A202226 - Avis de la CLE du SAGE Vilaine sur le dossier d'autorisation relatif aux modifications et extensions des installations de BCF Life Sciences (56)

Localisation du projet (page 14 de la demande d'autorisation environnementale)

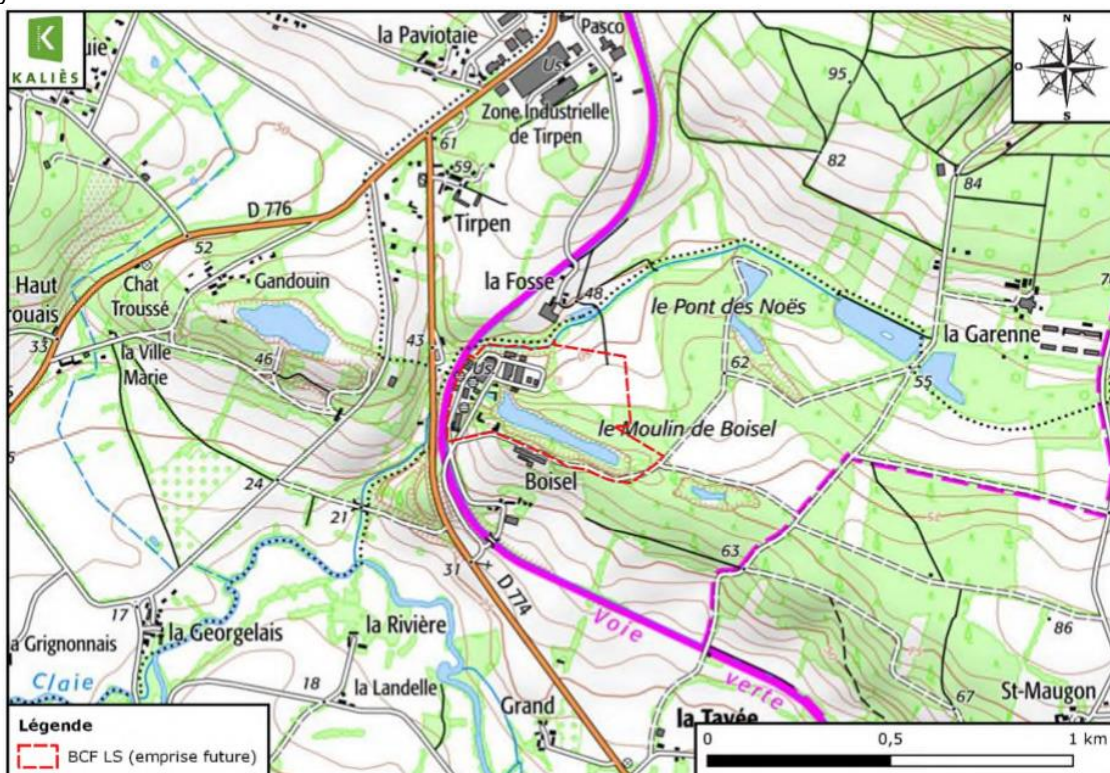
Le projet est situé sur le sous bassin versant de la Claie.
